國立聯合大學 108 學年度第二學期「衛生委員會」會議紀錄

案由：教育部委託單位的社團法人中華食品安全管制系統發展協會，預於109年12月蒞臨本校進行109學年度大專校院餐飲衛生輔導，衛保組規劃二坪校區學生第一餐廳巧麟早餐店(中式、西式)接受訪視，請審議相關單位配合事宜。

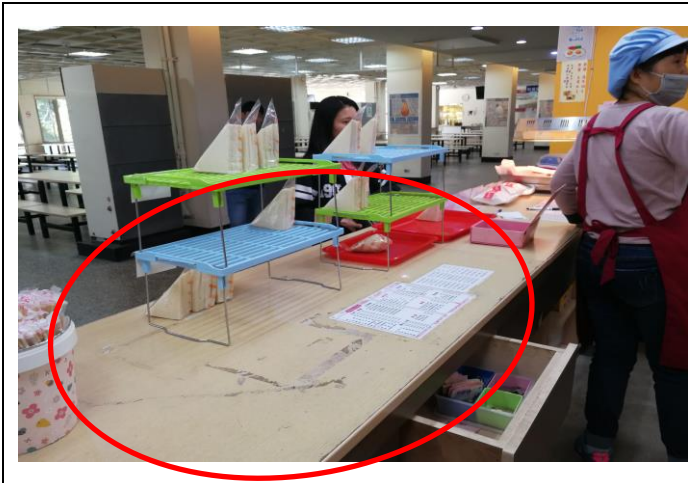
(一) 巧麟早餐店木質櫃子(特別是櫃子內面上緣，若有木屑老舊剝落，將汙染食物)、冰箱底部等，因長久使用已剝落髒污危害食品安全，建議貼防水塑膠膜改善。

櫃子內面上緣老舊剝落

冰箱底部老舊剝落

點餐櫃檯桌面破損

木質桌子側面老舊剝落

木質置物箱建議貼塑膠膜以防蟲

建議貼防水塑膠膜改善

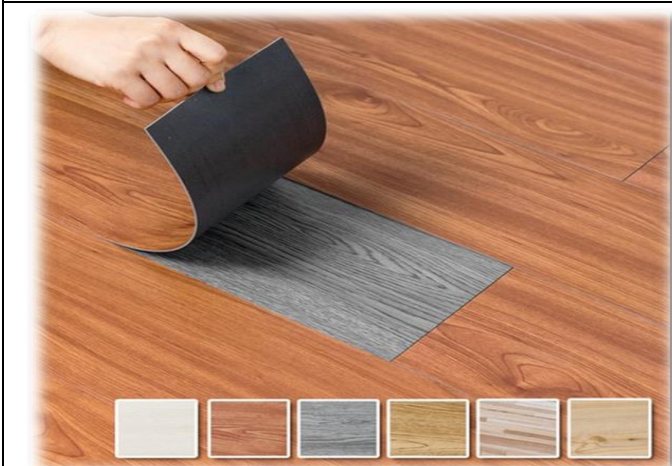
(二) 巧麒早餐店爐灶台牆面使用花色之貼紙貼牆壁，並不符合衛生規範建議以不銹鋼材質之鋼片貼皮，可防火、防黴與防油污。

爐灶台牆面使用花色之貼紙貼牆壁

爐灶台牆面建議以不銹鋼材質之鋼片貼皮

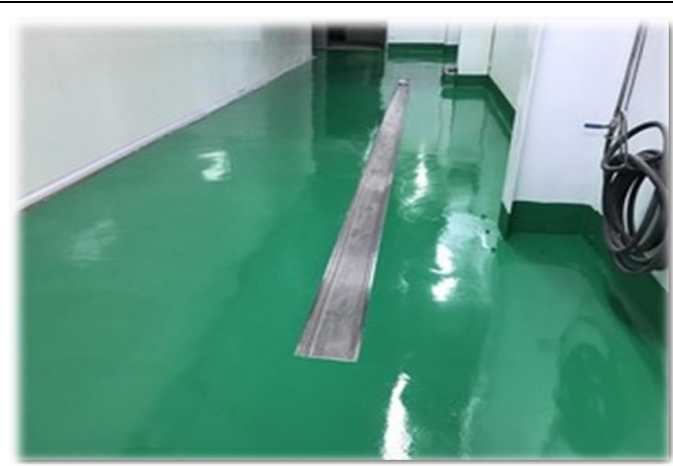
(三) 巧麒早餐店地面因龜裂、破損與不平，易造成積水、發黴等食安問題，還有跌倒等工傷意外，建議施工改善(例如：採用自黏式仿木紋質感地板貼。)

巧麒早餐店地面多處龜裂與破損

巧麒早餐店地面多處坑洞不平

參考一「仿木紋可裁切隔音地板貼，多種材質地板皆可使用，鋪設簡單，背部採用天然無染色白棉絲底，踩上去柔軟細膩，防水防潮，耐磨耐用，有阻燃效果，安全更有保障。」

參考二「中央廚房 EPOXY 環氧樹脂無縫地坪」
